## INFORME TÈCNIC

Exp.:2255-866-2017 SERVEIS TERRITORIALS

### ASSUMPTE: AL·LEGACIONS AL DOCUMENT D'APROVACIÓ INICIAL DE PDUM

**AMBITS DEL CEMENTIRI I ANTIGA DEPURADORA AL PGOU 1997**

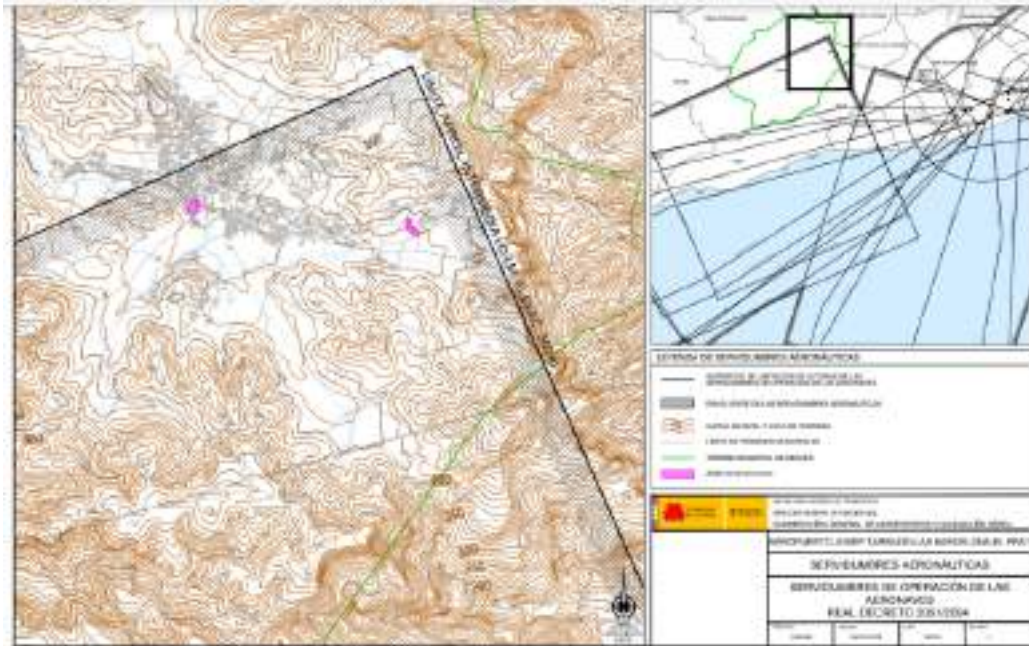
El PDUM assigna a l'àmbit on es troba el cementiri la classificació de sòl no urbanitzable, i no s'identifica la clau de cementiri. De manera similar passa amb l'antiga depuradora.

La "desaparició" de l'àmbit del cementiri amb la qualificació **clau 7a: Sistema d'equipaments** es va produir en el refós d'AMB posteriorment a l'aprovació de la Modificació Puntual núm. 9 del PGOU que regula el sòl no urbanitzable. No obstant, d'acord amb la memòria d'aquest document, l'objectiu d'aquesta modificació era el següent:

modificació. D'altra banda, la MP9 no introdueix cap regulació específica que permeti gestionar de manera eficaç els equipaments i serveis tècnics de titularitat pública que suposadament haurien estat "voluntàriament" exclosos del sòl urbà, com son el Cementiri (clau 7a:equipament) i l'antiga depuradora (clau 4: Serveis Tècnics) segons PGOU 1997.

**L'AMB reconeix que la documentació gràfica ha oblidat l'existència d'un cementiri i que caldria fer-lo constar, així com recuperar la clau 7a(C) de cementiri. Creiem que caldria estendre aquest criteri a l'antiga depuradora**

PLÀNOL DE LES SERVITUDS RADIOELÈCTRIQUES DE LA MP 28

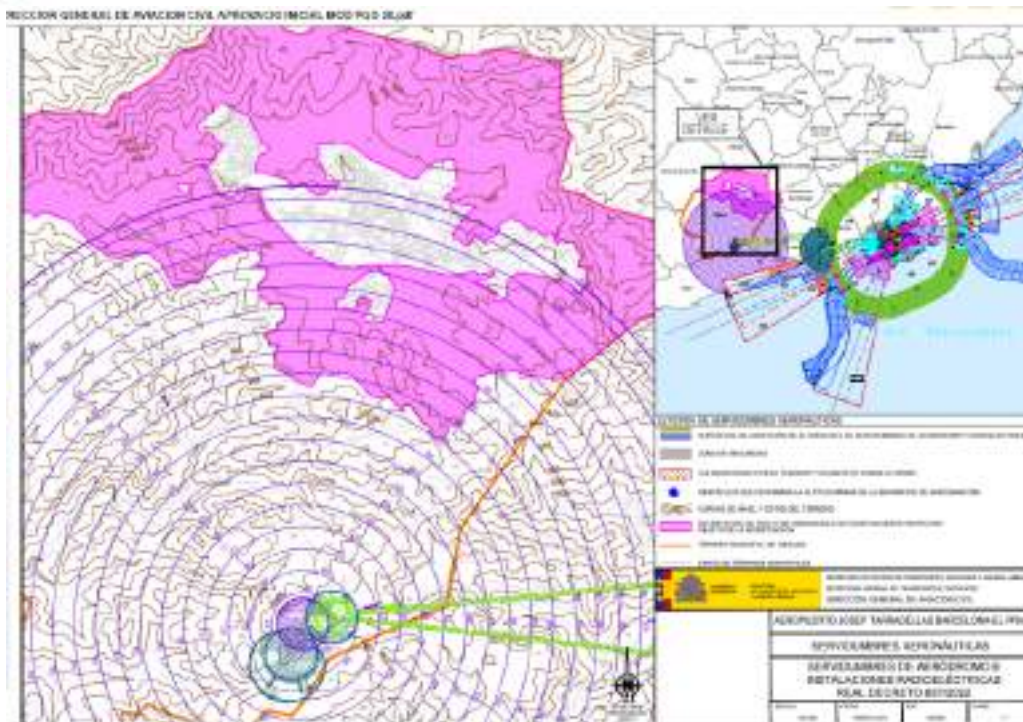
No es reconeixien a la documentació del PDUM els àmbits de Serveis Tècnics aeroportuaris situats dins el terme municipal de Begues (Zona d'El Rascler, a tocar de la part alta de l'abocador Vall de Joan). En el plànol d'ordenació "Qualificació del sòl" aquestes instal·lacions no es troben recollides ni amb la clau SA corresponent a sistema aeroportuari, segons l'article 39 de les NNUU del PDUM, ni amb cap altra clau més o menys específica. Les instal·lacions existents, implantades sobre terrenys de titularitat municipal consisteixen en tres recintes independents que funcionen com un tot, i no poden ser considerades simples instal·lacions de telefonia inalàmbrica. El sol urbà de Begues queda afectat per les servituds aeronàutiques provocades per l'enlairament i maniobra d'aeronaus a l'aeroport del Prat. Però, entre d'altres, l'existència del centre d'operacions instal·lat al Rascler genera servituds radioelèctriques a l'edificació, de manera que no sols el planejament, sinó també els actes d'edificació, plantacions i ús del sòl queden condicionats a la major part del casc urbà.

Considerem que és una infraestructura metropolitana, que, a més, té rellevància per a la navegació i la seguretat aèria a nivell estatal. Es tracta de tres recintes separats, units per camins i prismes de comunicacions no soterrats, que foren legalment implantats sobre terrenys comunals de l'Ajuntament, prèvia concessió administrativa. El fet que el Pla especial de protecció del medi físic i del paisatge del Garraf no els reculli, no justifica la no identificació i delimitació d'aquesta infraestructura, que resta sotmesa a paràmetres de control i seguretat rellevants. Es considera important rectificar aquest oblit històric i qualificar el recinte i les seves interconnexions als efectes de donar compatibilitat urbanística a uns elements que en cas contrari podrien ser considerats com fora d'ordenació atès que, per posició i característiques de les instal·lacions, s'haurien de considerar contraris als objectius del Pla especial del Garraf. Els plànols que s'adjunten mostren que s'està parlant d'afectacions urbanístiques que escapen del Terme de Begues i afecten altres municipis de l'entorn.

**PLANOLS DE L'ÀMBIT DE LA MP 15 DEL PGOU: DELIMITACIÓ I INCREMENT DE DENSITAT AL SECTOR SUNP 2 "MAS FERRER" AMB ORDENACIÓ INDICATIVA**

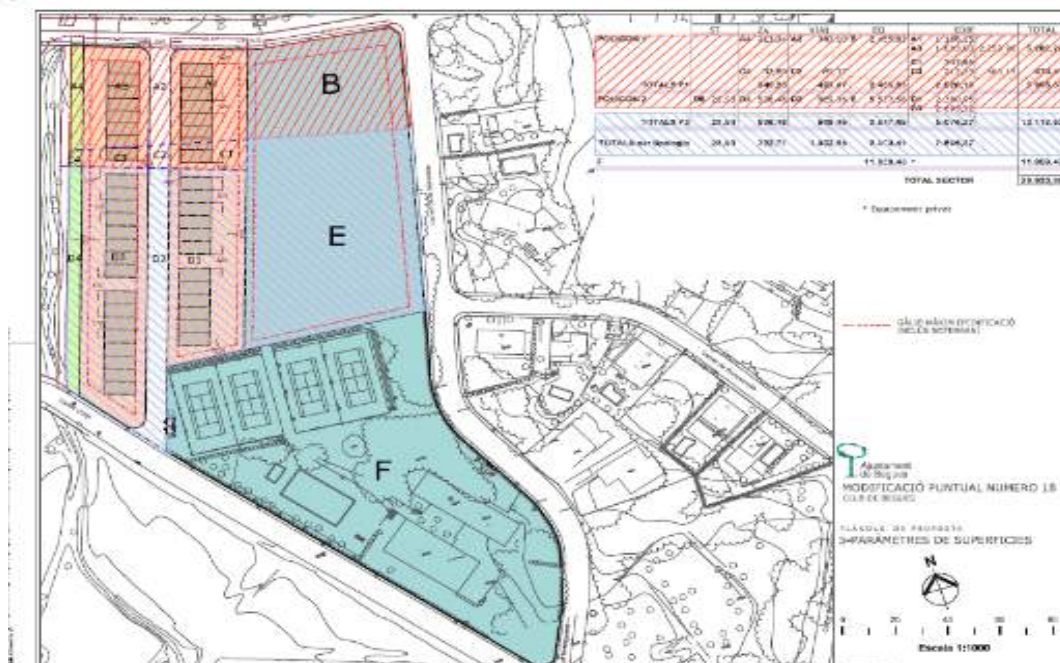
A la reunió amb els tècnics del departament del refós de l'AMB, van considerar que calia modificar la delimitació.

De manera que es **sol·licita es reculli l'existència d'aquesta modificació així com del pla parcial i es modifiqui la delimitació de l'àmbit.**

IMATGES DE BEGUES FA CENT ANYS, QUE PERMETEN VEURE L'AVANÇ DE LES ZONES BOSCOSES

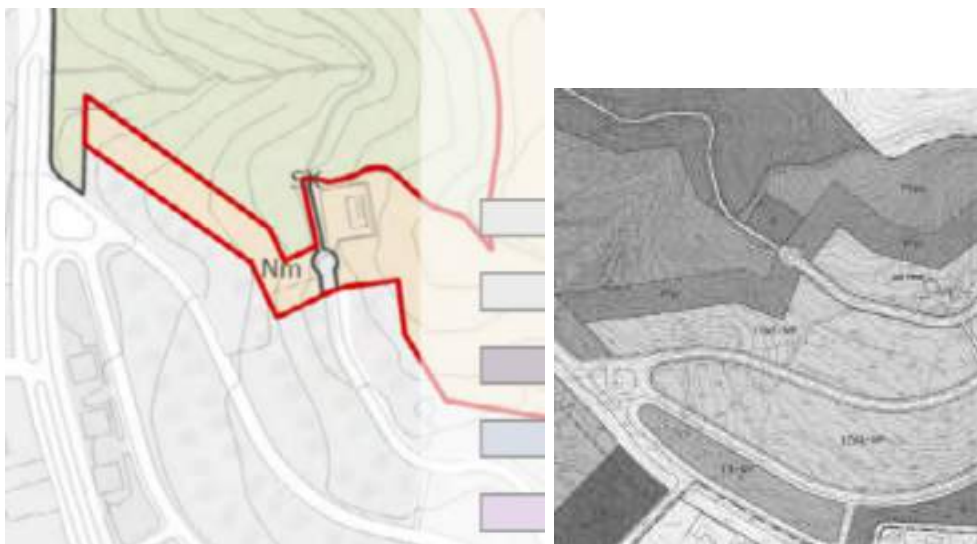
En relació a la delimitació de zones en Sòl No Urbanitzable es detecta una invasió de les zones delimitades com Àrea Nucli pel PDUM a costa de sòl que ara té qualificació agrícola en el PGOU vigent. Aquesta decisió es considera MOLT NEGATIVA atès que implica una regulació més restrictiva que la vigent sobre uns espais agrícoles que ara ja es troben en recessió i que caldria potenciar per assegurar que no s'abandonin. L'abandonament agrícola és un fenomen que no és exclusiu de Begues. No obstant, tot i que no es pot pretendre aturar aquesta tendència solament actuant des del planejament, s'ha de tenir clar que sense un canvi de tendència que afavoreixi la activitat agrícola des de tots els fronts no s'aconseguirà que el mosaic agroforestal aturi la seva regressió. No som en general

conscients de fins a quin punt els boscos han anat avançant terreny. Convé que la activitat agrícola guanyi pes en front de l'abandonament dels cultius que no ha parat de créixer en els darrers cinquanta anys. Mantenir el sòl agrícola s'hauria de considerar una prioritat ja que de moment és la única forma efectiva de garantir a llarg termini la seguretat de l'entorn urbà enfront incendis de cinquena generació.

**Cal doncs revisar la delimitació dels sòls agrícoles sense perdre ni una sola Ha, i proposar ampliacions de la clau a tots aquells terrenys que presentin pendents adequades pel conreu i que en el passat recent han estat cultivats.**

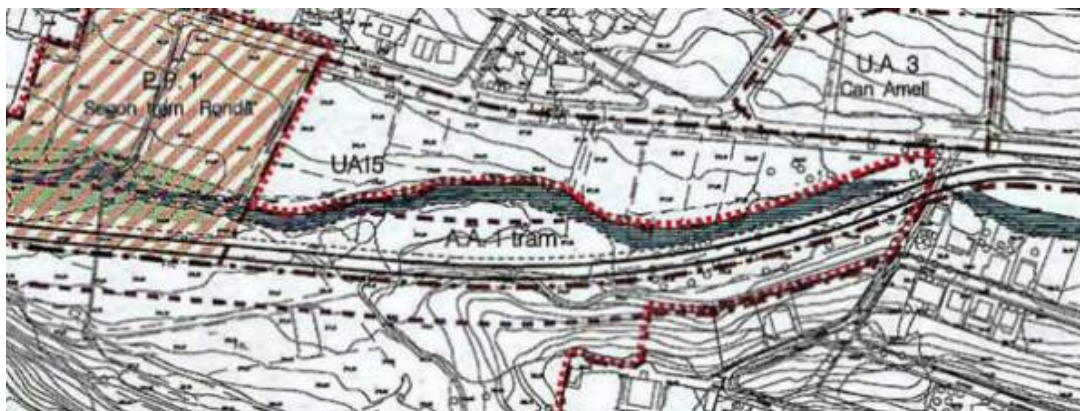
**Creiem necessari recollir aquests dos sistemes ja que són afluents rellevants de la Riera de Begues amb aportacions de cabal molt rellevants.**

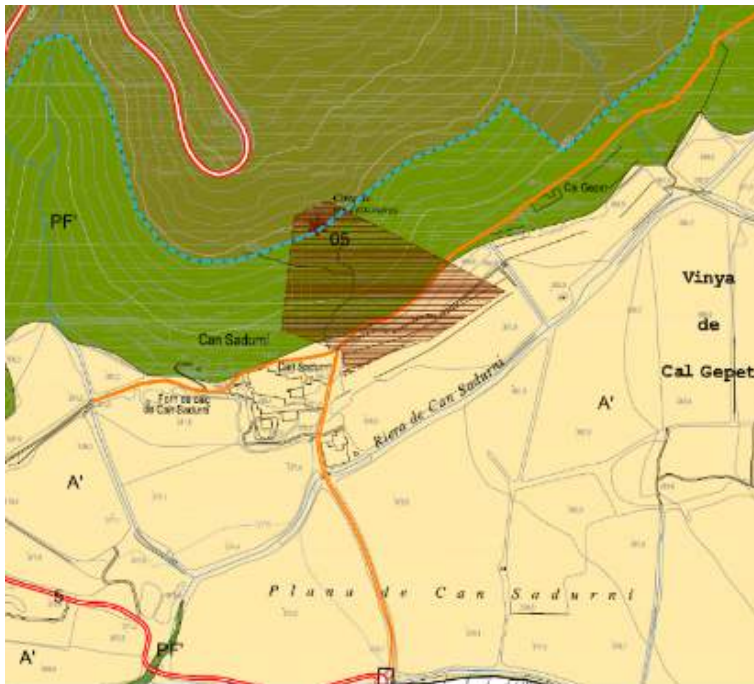
Begues fins al desenvolupament agrícola que es produí al llarg del S.XIX fou un poble de cases disperses. Les masies han constituït la base de la colonització del territori i van ser també protagonistes en el desenvolupament de l'estiueig, ja que els primers estiuejants es van allotjar a les antigues cases dels parcers. El la diagnosi s'hi troben a faltar algunes masies importants entre les que destaquem: Can Figueres (C-07 al PECM), La Clota (C-33 al PECM), Mas Ferrer (C-40 al PECM), Mas Roig (C-46 al PECM), El Roure (C-34 i 35 al PECM) La Parellada (C43 al PECM) i Les Planes (C31 al PECM), totes masies rellevants amb restes anteriors al segle

XIX. La localització es pot comprovar a les fitxes del Pla Especial i Catàleg aprovat definitivament el 30/03/2023 i publicat el 04/07/2014.

**Sol·licitem que es completi la planimetria per la importància històrica que han tingut i pel fet de no existir a Begues un casc antic compacte alternatiu.**

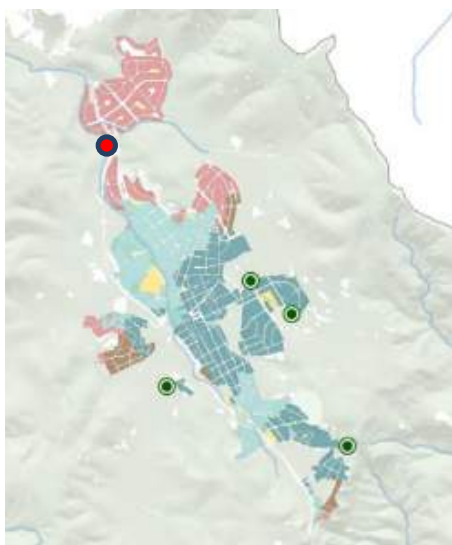
Al plànol DIII12.2 de cobertura d'espais lliures no s'identifiquen com espais lliures:  
La zona verda interior del Carrer Túrria,

La zona verda/Parc forestal de Mas Pasqual  
El Turó de Santa Eulàlia

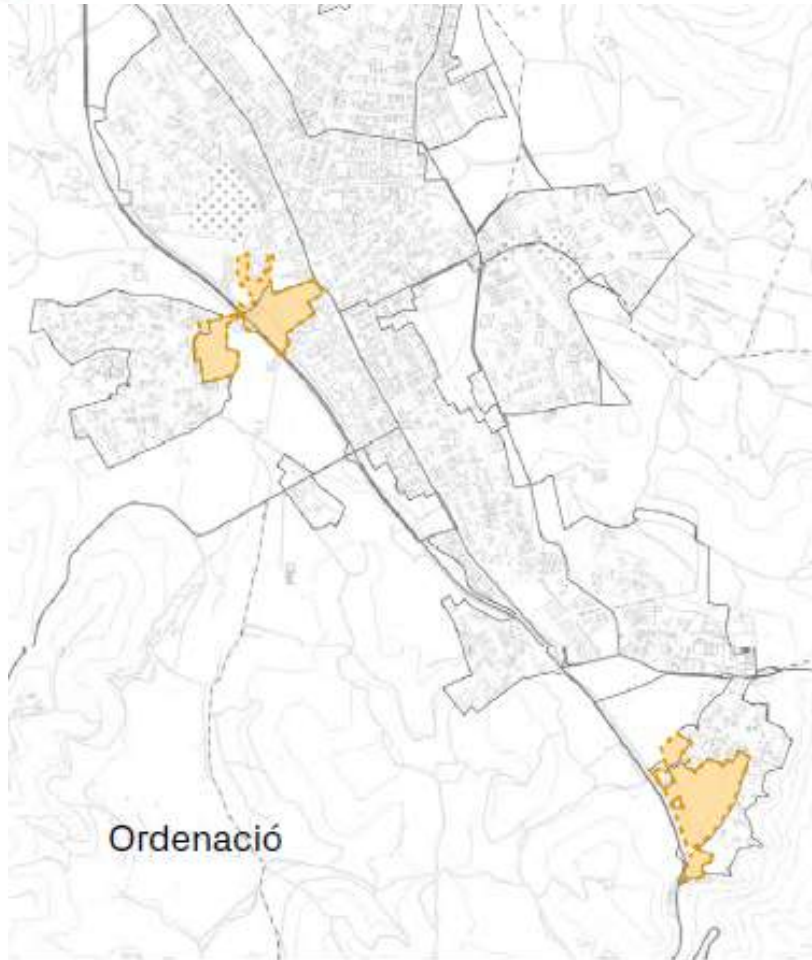
Així doncs des de SSTT municipals es considera errònia l'estratègia de desclassificar per a protegir, doncs l'objectiu de protecció ja està previst en els instruments que regulen aquests espais lliures i equipaments identificats. Són sòls municipals i el canvi de classificació a SNU únicament suposarà una dificultat de gestió, que podria arribar a impedir l'assoliment dels objectius de protecció.

**Sol·licitem que es revisi aquesta estratègia, mantenint la classificació que proposa el PGOU.**
